Dp nr 4959	Detaljplan för fastighet Limhamn 155:504 m fl, Elinelunds gård i Limhamn i Malmö
---------------	--

Tillsyn över kommunens beslut att anta detaljplan för fastigheten Limhamn 155:504 m fl, Elinelunds gård i Limhamn, Malmö stad

UTLÅTANDE EFTER GRANSKNING

Detaljplan för fastighet Limhamn 155:504 m fl, Elinelunds gård, Limhamn i Malmö

Sektion över gågata mellan Kalkbrottet och huvudgatan (illustration av Tengbom/FOJAB).

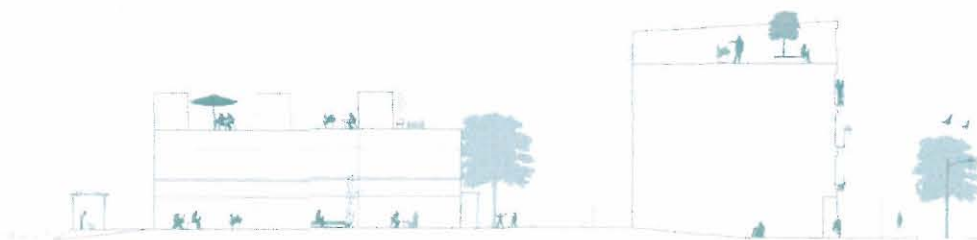
De öst-västrliga gatorna med planbeteckningen Gågata (P) borde ligga på kvartersmark, eftersom dessa ytor sannolikt kommer att vara underbyggda av garage och upphöjda 60 cm. Den allmänna tillgängligheten till stråket vid kalkbrottet är viktig, men gatorna och kvarteren är små och från varje kvarter är det mindre än 80 meter till passager mot kalkbrottet som ligger på allmän platsmark. Eventuellt kan den allmänna tillgängligheten genom kvarteren säkerställas med t.ex. planbestämmelse ”passage”. Om ytorna ska kvarstå som allmän platsmark måste minsta erforderliga avstånd mellan överkörningsbart garagetak och överyta samt axeltryck klargöras i planbestämmelse. (2)

2. *Om ett stråk bedöms som så viktigt att kommunen vill hålla kvartersmark öppen bör den ligga på allmän platsmark därav valet av bestämmelsen Gågata. Under genomförandet av detaljplanen i planbeskrivningen (s 41) står att "Allmän plats som medger underbyggnad ska tåla axeltryck i enlighet med BBR (eurokoder)". Texten har kompletterats under samma rubrik i planbeskrivningen med "garageförbindelse under område betecknat med GÅGATA (P) och LOKALGATA (P) ska dimensioneras för ekvivalentlast typ 1 enligt Bro 2004 eller motsvarande i TK Bro 11".*

Exempel på siktbehov och hörnavskärningar (illustration av Tengbom/FOJAB).

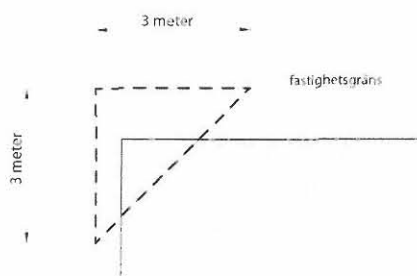
Hörnavskärningar så som föreslås medför att gångbana hamnar på kvartersmark, vilket inte är acceptabelt. Hörnavskärningarna ska ligga på allmän platsmark, och det måste framgå av plankartan så att det går att fastighetsbilda utifrån det. (1)

1. *Planen medger att på första våningen har byggnaden hörnavskärning som ligger på kvartersmark. På den andra våningen och uppåt medges bostäder ovanför hörnavskärningen. För att möjliggöra bostäder över hörnavskärningen ligger dessa på kvartersmark.*
